**COMPLETAMENTO DELLA BANCHINA
SUL LATO NORD-EST DEL PORTO CANALE
(Porto industriale di Cagliari)**

Elaborato :	PROGETTO DEFINITIVO I LOTTO FUNZIONALE	Data :
R014		Febbraio 2014 Rev.01: 21.01.2016
	NOTA TECNICA INTEGRATIVA

NOTA TECNICA INTEGRATIVA

CONFIGURAZIONE PROGETTO GENERALE

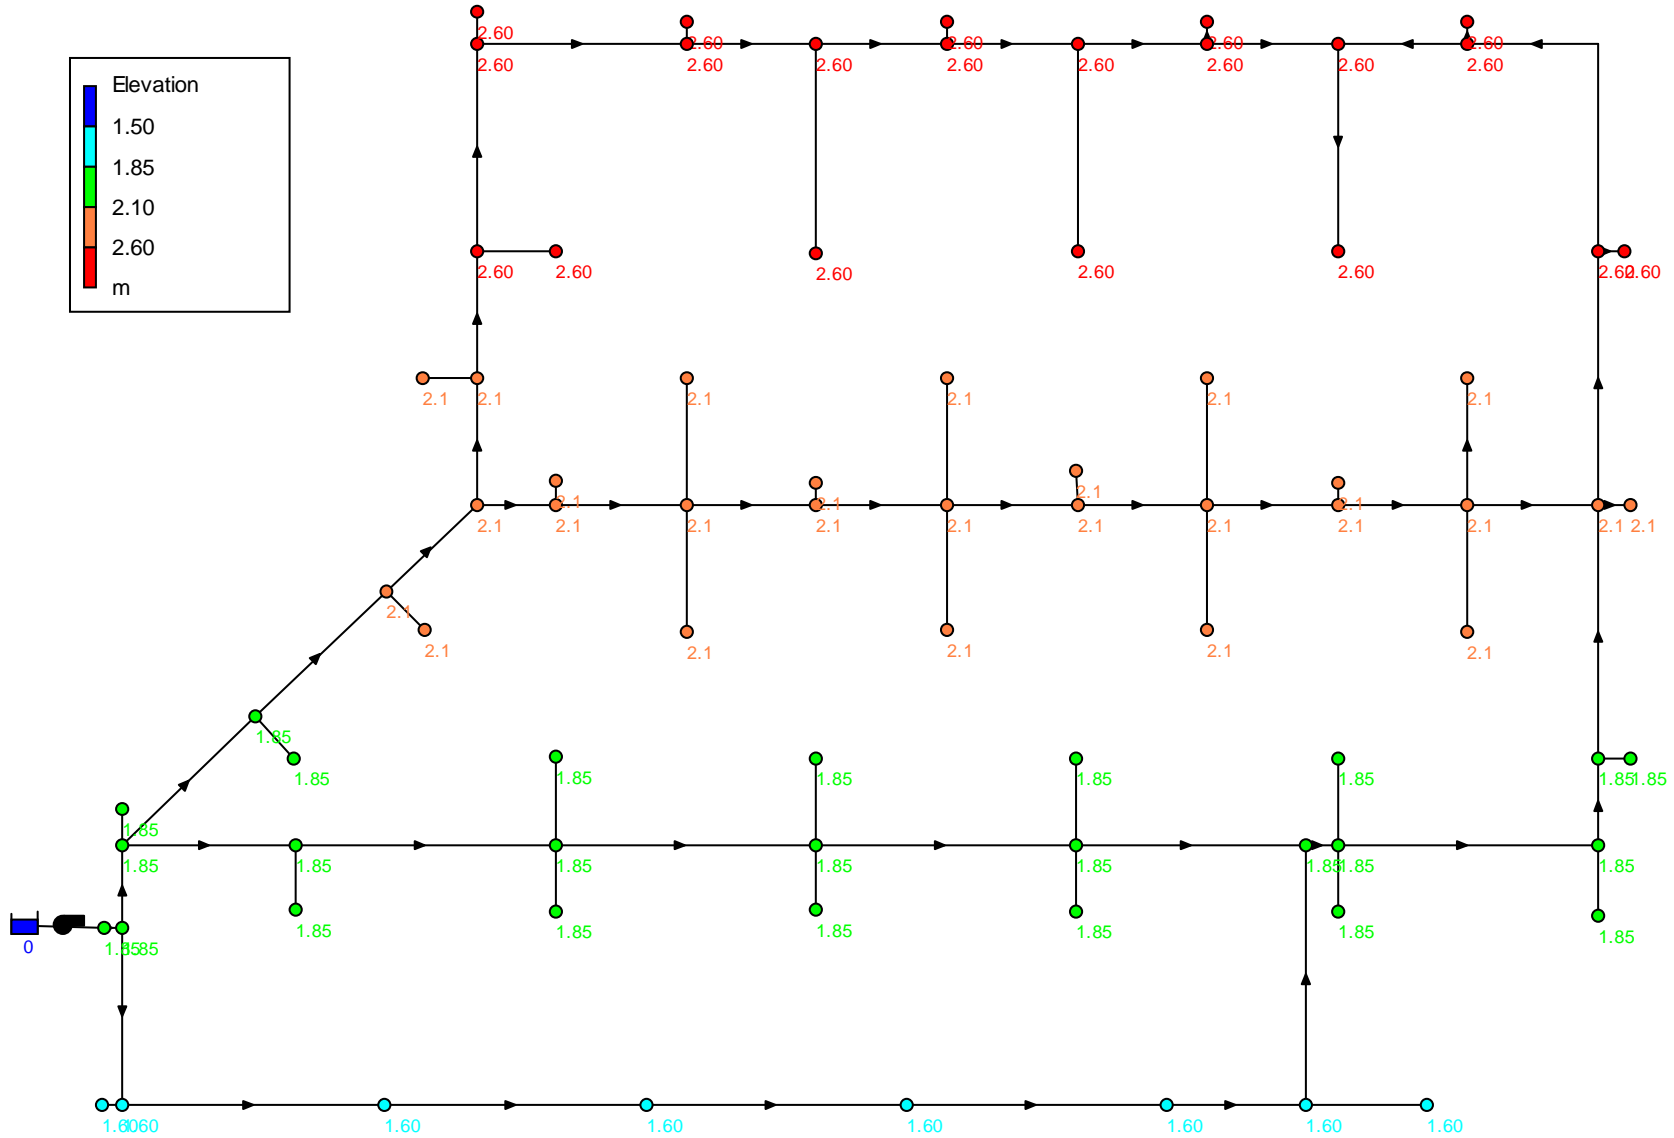
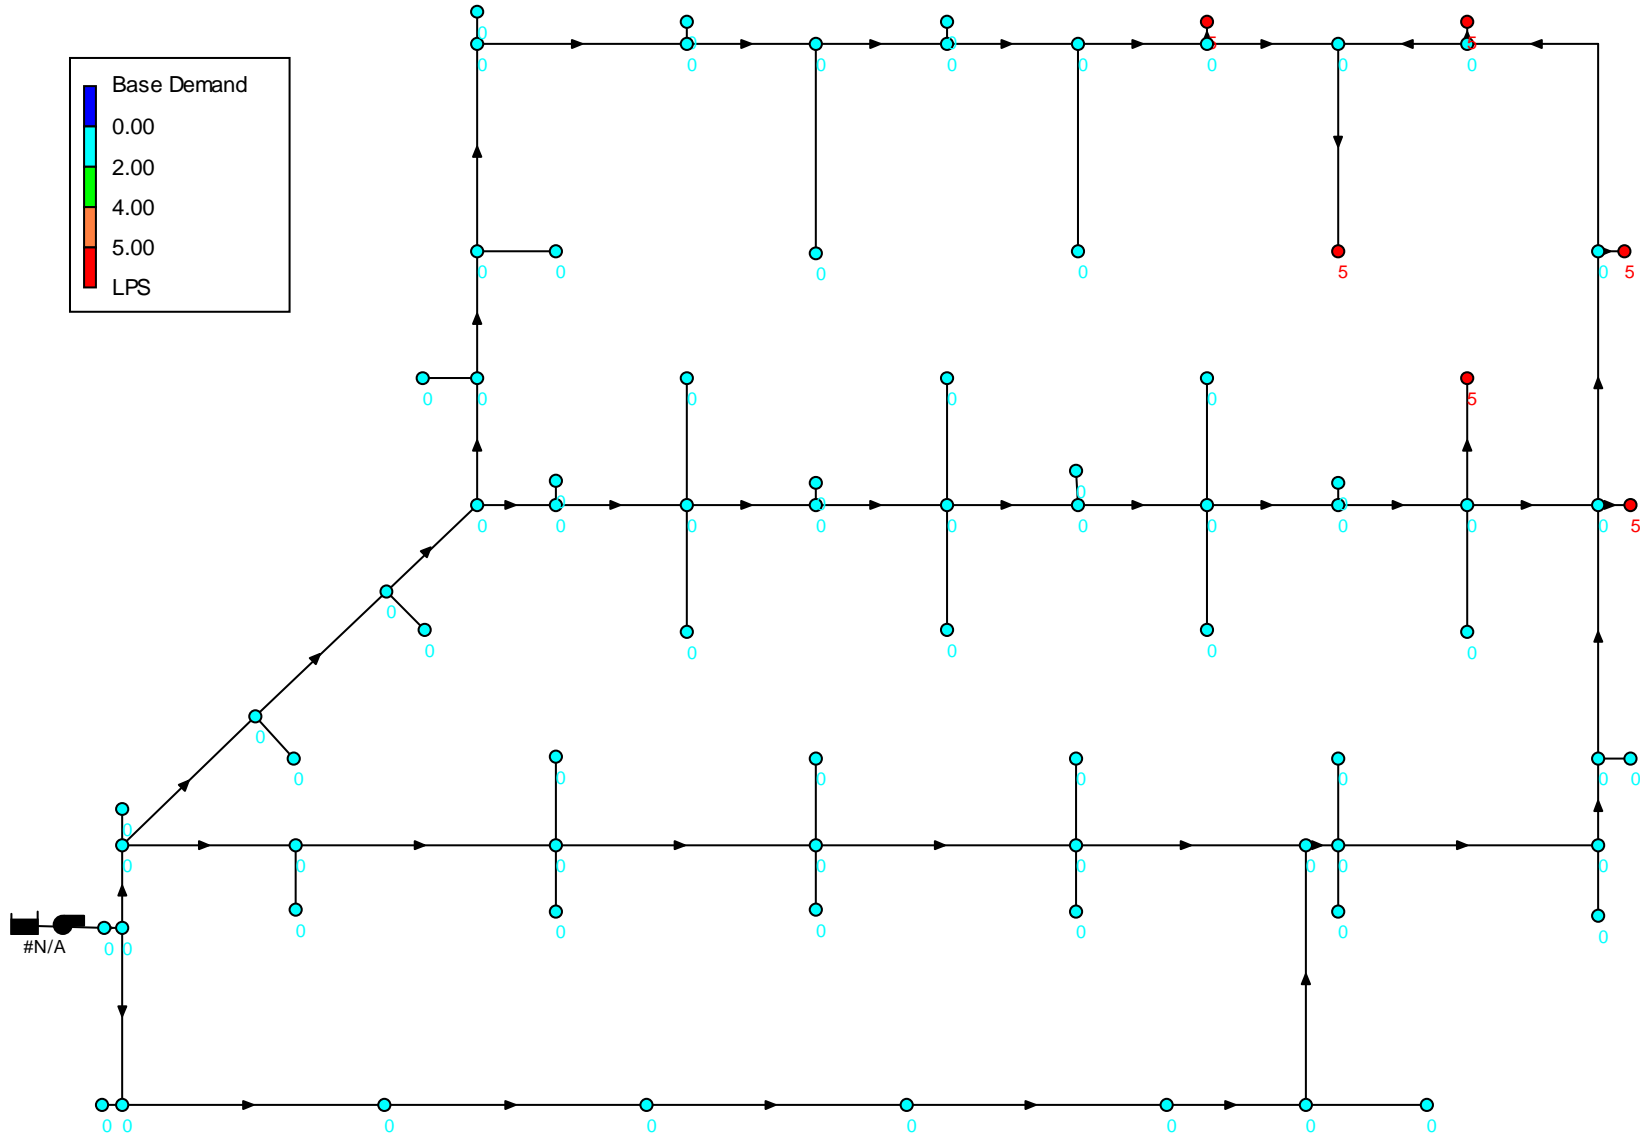
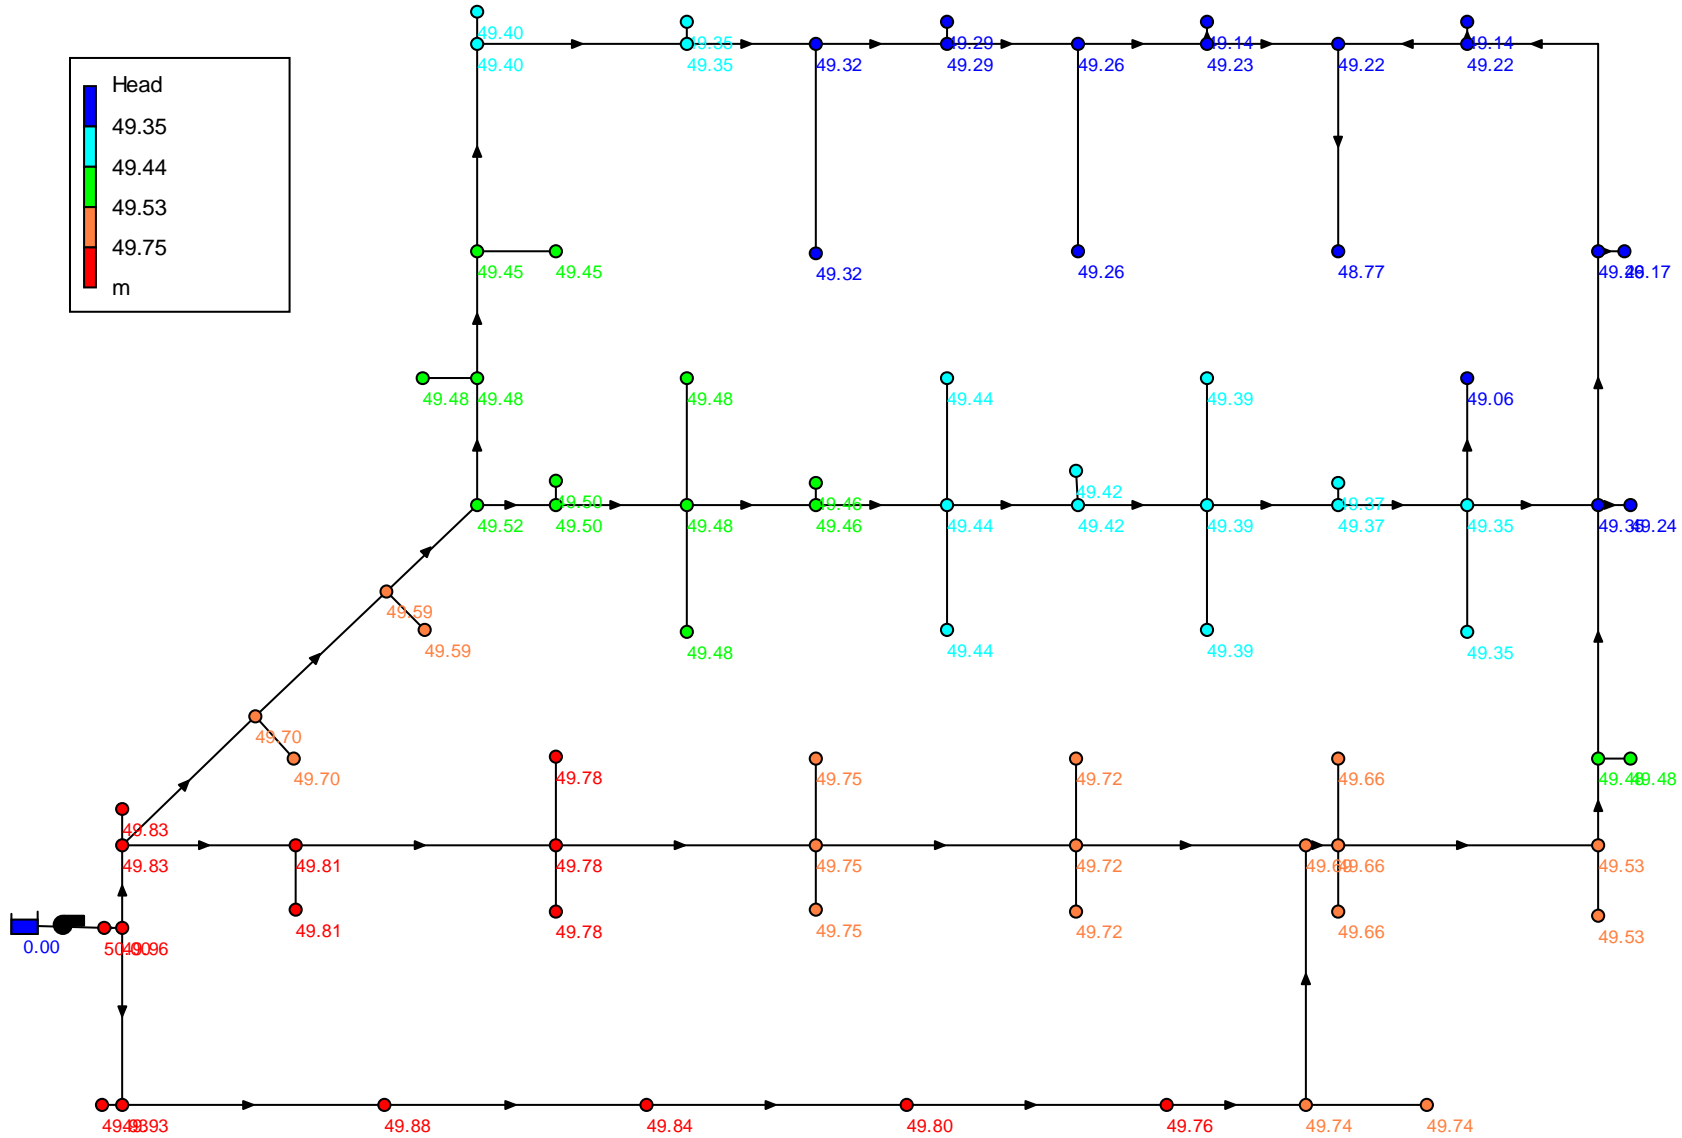
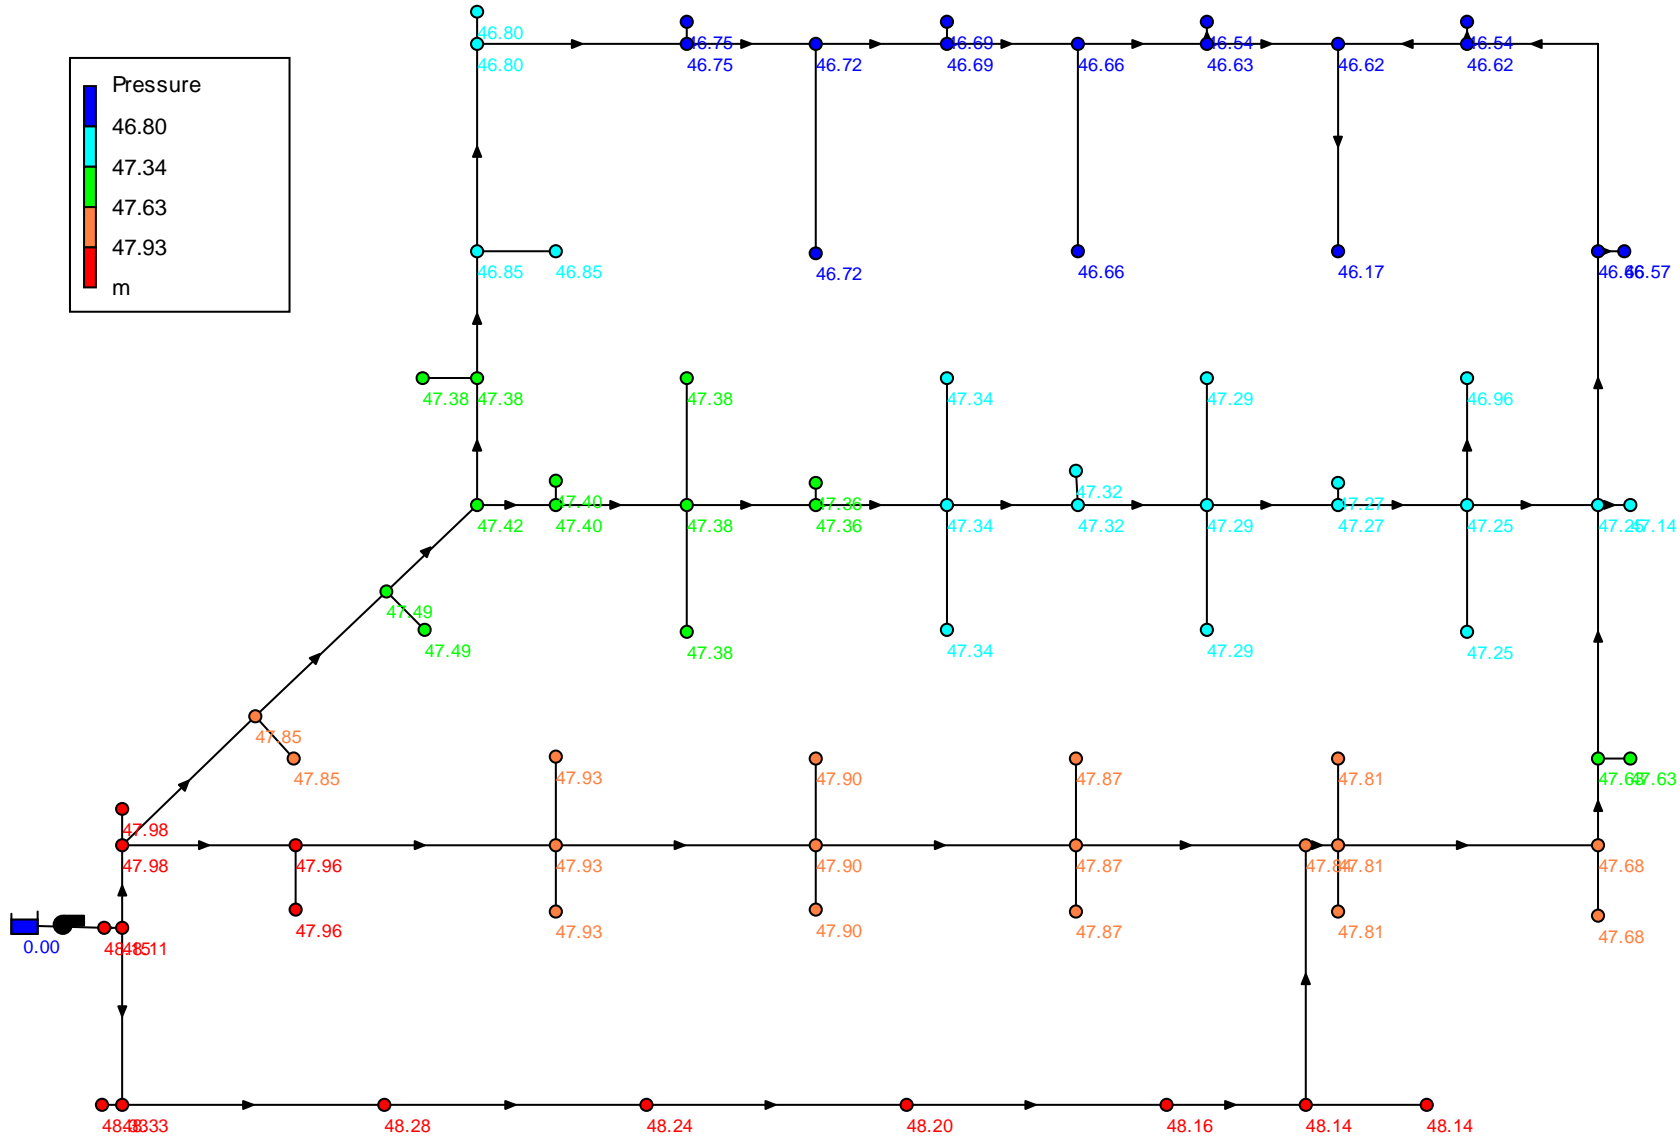
- 4) Progetto dell'impianto antincendio redatto ai sensi della norma UNI 10779 con previsione del gruppo elettrogeno per l'alimentazione dell'impianto di sollevamento già nel progetto di I lotto e parere favorevole del competente Comando dei Vigili del Fuoco,

I risultati delle elaborazioni sono sintetizzate nelle figure riportate nell'allegato 2 dall'esame delle quali si ricava che in entrambi i casi i requisiti di funzionamento indicati nella norma UNI 10779/2007 sono sempre ampiamente verificati.

Valore minimo di pressione di 4,3 bar pari a 42,16 m H2O

Valore minimo di pressione dal modello pari a **46,17 m > 42,16 m**
